Adenda 1

DIA Proyecto Línea de Transmisión Eléctrica Suministro Mina Cerro Negro Norte y Planta Desalinizadora Punta Totalillo

Región de Atacama, Chile

Noviembre 2010

Figura 10: Trazado de la LTE por Autodestinación y Sitio Prioritario Quebrada El León

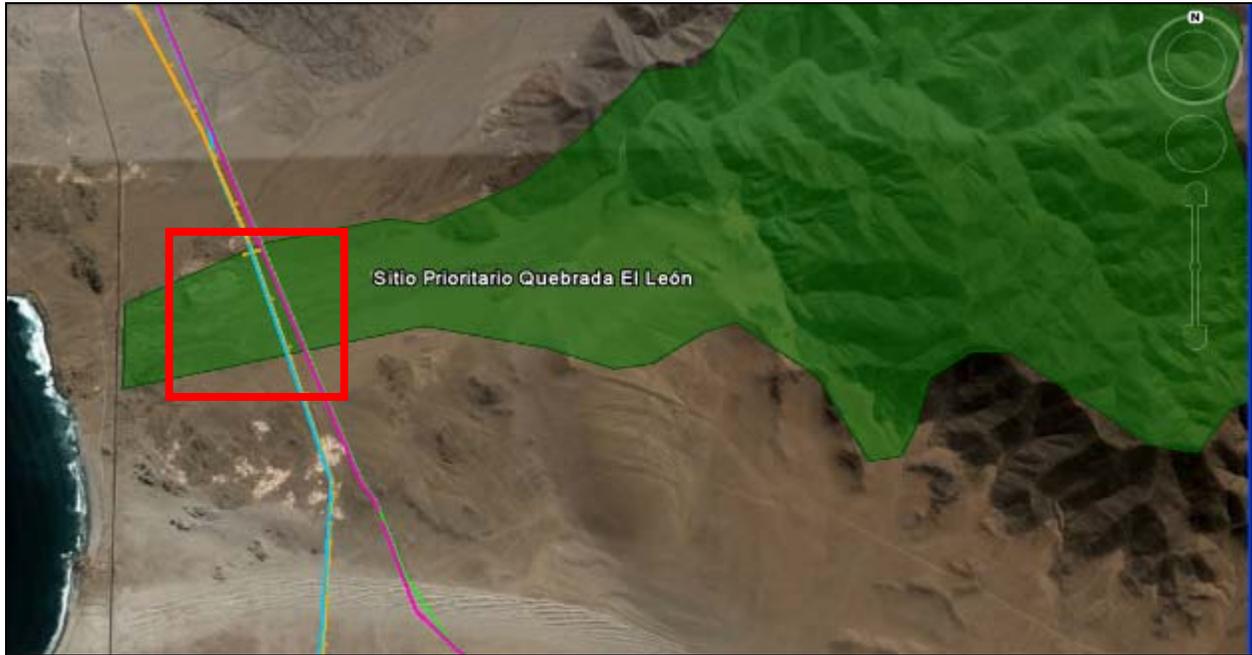
7.5 Se solicita al titular que presente un plano que conjuntamente permita visualizar el trazado que seguirá la Línea de Transmisión Eléctrica y los límites de los Sitios Prioritarios junto con la ubicación representativa de especies de flora en estado de conservación potenciales que puedan verse afectadas por obras del proyecto.

2.1 Se indica al titular que deberá presentar los antecedentes que sustenten que directa o indirectamente el trazado de la LTE no afecta a la Autodestinación y Sitio Prioritario Quebrada de León del Ministerio de Bienes Nacionales. De igual manera para distinguir si la LTE afecta al Sitio Prioritario, el titular debiera superponer el polígono de dicho Sitio con el trazado y, eventualmente, modificar ese trazado hacia el tramo en paralelo al concentraducto de la empresa CMP.

En la Figura 10 se presenta el plano solicitado. En él se puede observar que – en virtud de las inquietudes de la autoridad y dada la existencia de un sitio prioritario regional (Quebrada El León) – se ha modificado el trazado de la LTE para ubicarse de forma paralela a 20 m del acueducto y concentraducto del proyecto Cerro Negro Norte (RCA N°247/2009) (ver respuesta a observación 2.1 en sección IV.2 Flora y Fauna, más adelante).

Se acoge la observación. El trazado de la LTE pasa por la Autodestinación y Sitio Prioritario Quebrada El León. Como se observa en la Figura 10, el trazado de la LTE ha sido modificado para ubicarse de forma paralela a 20 m del acueducto y concentraducto del proyecto Cerro Negro Norte (RCA N°247/2009).

Figura 11. Localización áreas pobladas en relación a LTE

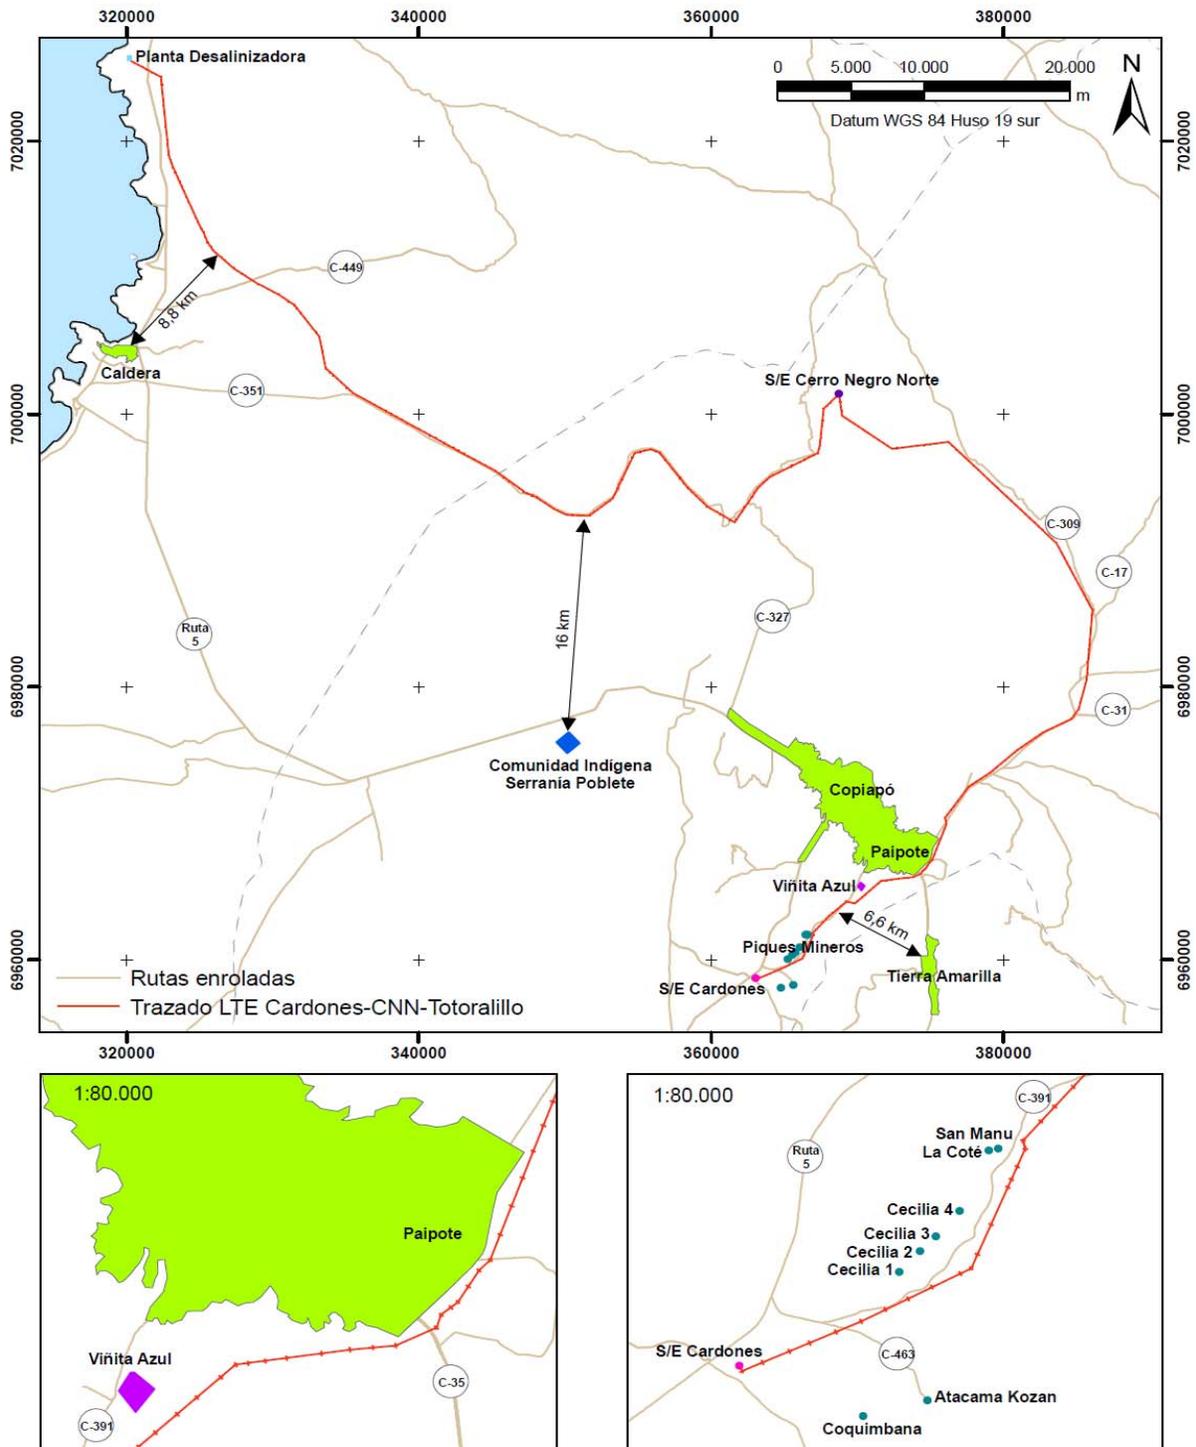
6. Presentar plano detallando donde se visualicen los lugares poblados posible de ser impactados por la construcción de la línea de transmisión eléctrica, señalando las distancias entre estos y el proyecto. Incluir ruta por donde transitarán vehículos.

3.1 Se solicita al Titular indicar en un plano de localización de qué manera se distribuyen y como se relacionan las poblaciones cercanas, Paipote, Viñita Azul, campamentos mineros y la comunidad Serranía Poblete, con el proyecto, determinando los posibles impactos que pudieran sufrir poblaciones aledañas al emplazamiento del proyecto y las medidas de control que el titular va a implementar en caso de verse afectada algunas de las poblaciones o grupos humanos cercanos al proyecto.

En la Figura 11, más adelante, se presenta un plano detallado con las distancias a los centros poblados y las rutas. En la Tabla 2, más atrás, se detallan las rutas por donde transitarán vehículos asociados al proyecto. Con respecto a posibles lugares poblados que pudiesen ser afectado por el proyecto, solo se ha identificado a la localidad de Paipote, para ello se tomarán las siguientes medidas de control:

En cuanto a la localidad de Paipote, se aclara que el trazado de la LTE se emplaza fuera del límite urbano definido en el Plan Regulador Comunal de Copiapó y aledaño a una Zona Industrial Exclusiva, por lo que su población no se verá directamente afectada por las obras del proyecto (ver respuesta a observación 3 de la sección VII Relación con los Planes de Desarrollo Comunal, más adelante). Sin embargo, considerando la cercanía del trazado con el barrio industrial de Paipote, se realizarán inducciones a los trabajadores respecto de cómo operar en esta área para evitar cualquier impacto potencial sobre ella (e.g., mantenerse dentro de las áreas de trabajo, no botar basura, etc.). Se recuerda que este sector se encuentra previamente intervenido por otras líneas de transmisión existentes, movimientos de tierra y acumulación de basura.

Las viviendas aisladas del sector Viñita Azul se encuentran a aproximadamente 0,7 km de distancia del trazado, aledañas al vertedero. El trazado de la LTE en este sector se emplaza paralelo hacia el suroriente de una línea de transmisión existente y con presencia de numerosos caminos de acceso por lo que no estima que se vayan a generar impactos sobre las personas que habitan en este sector.

Por otro lado, se aclara que no se detectaron campamentos mineros en el área del proyecto. Lo descrito en el Anexo 7 Línea de Base Medio Humano de la DIA corresponde a pequeñas minas y piques mineros aledaños a la ruta C-391 que no constituyen poblaciones. Estos se encuentran entre 0,4 y 1,6 km de distancia del trazado. Se tomarán las medidas pertinentes para asegurar que las obras de construcción del proyecto no afecten sus caminos de acceso y no interrumpen el paso de vehículos desde o hacia ellos.

Figura 13: Trazado LTE y Límite Urbano de Copiapó

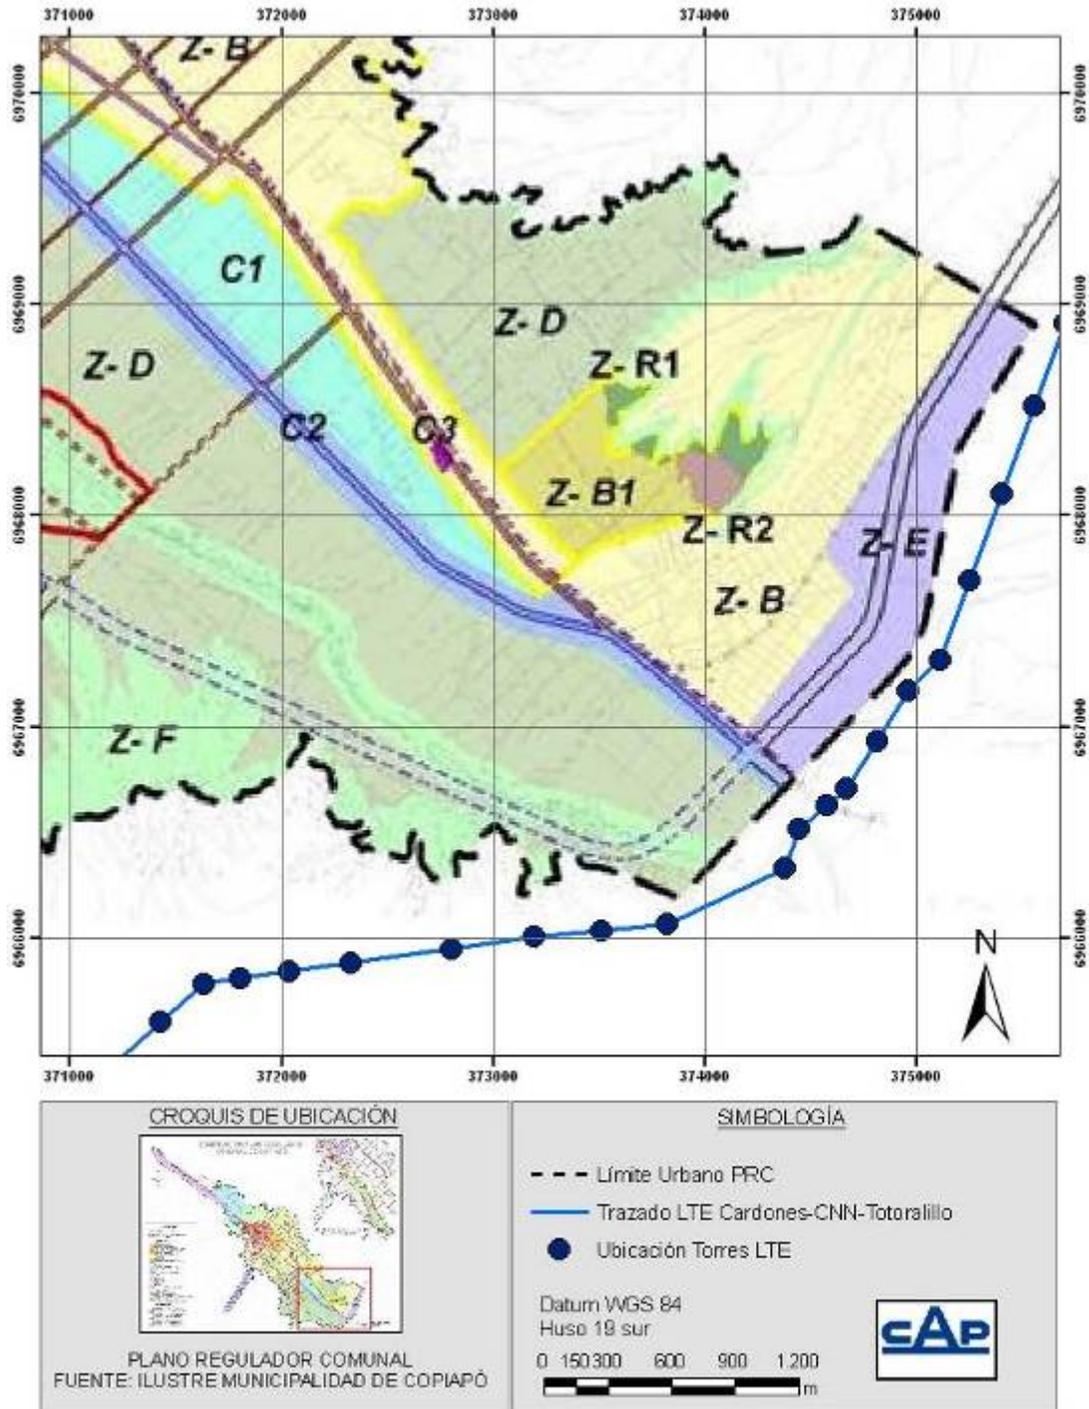
3.-Lo señalado en el (punto 7.1.3 de la DIA) Plan Regulador Comuna de Copiapó, no es correcto. Parte del trazado que presenta el proyecto pasa por Zona Urbana de la comuna de Copiapó, vigente desde el 17 de diciembre de 2002. Especialmente el sector de Viñita Azul, atraveso río Copiapó, sector Copayapu, Estación Paipote, Barrio Industrial Estación Paipote, etc. por lo anterior se solicita al titular incorporar en el análisis la Legislación correspondiente al Plan regulador de Copiapó.

Según el Plano del Plan Regulador Comunal de Copiapó, el trazado de la LTE se ubica fuera del límite urbano, tal como se distingue en la Figura 13.

zonificaciones, ubicándose en el área de la comuna que es aún considerada rural y que no es regulada por el Plan Regulador Comunal.
